## 改善箇所説明図

### 不具合の内容

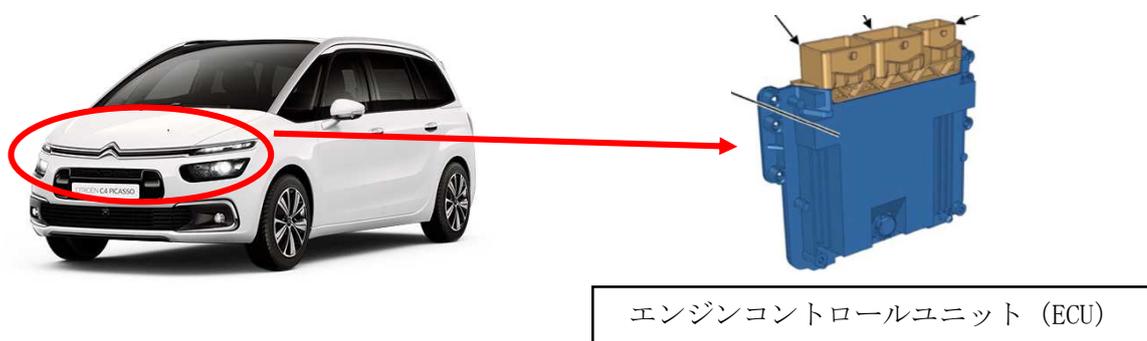
注：  は更新するソフトウェア搭載箇所を示す

アダプティブクルーズコントロールにおいて、エンジンコントロールユニットの制御プログラムが不適切なため、前方車両との車間距離が開いた際に急加速の信号が送られることがある。そのため、車両が急加速し、最悪の場合、前方車両に追突するおそれがある。

全車両、エンジンコントロールユニットを対策プログラムに書き換える。
